Městská část Praha 5

„Stavební úpravy suterénních prostor v objektu Štefánikova č. 17 pro potřeby ÚMČ, vybudování spisového archivu a technických prostor úřadu“

VYSVĚTLENÍ ZADÁVACÍ DOKUMENTACE Č. 3

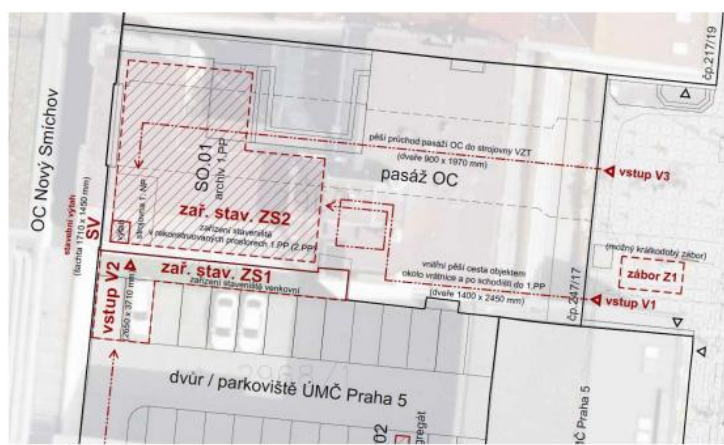
V dílčím rozpočtu 2-D.2.4.1 – Elektroinstalace – silnoproud obsaženém v rozpočtu F-VV SO 02 – dieselgenerátor (07-2022) jsou doplněné položky č. 33 a 34. U obou není nastaven součin množství a jednotkové ceny, takže po doplnění jednotkové ceny se celková cena za položku nezapočítá. Žádáme zadavatele o doplnění vzorce (buňky J131 a J134).

Zadavatel k tomuto uvádí, že na základě dotazu uchazeče prověřil dotčený slepý výkaz výměr a zajistil ve spolupráci s projektantem opravu výpočtových vzorců. Příloho š.3, stejně tak jako v předchozím případě, tohoto vysvětlení zadávací dokumentace tak zadavatel uchazečům poskytuje opravené slepé výkazy výměr.
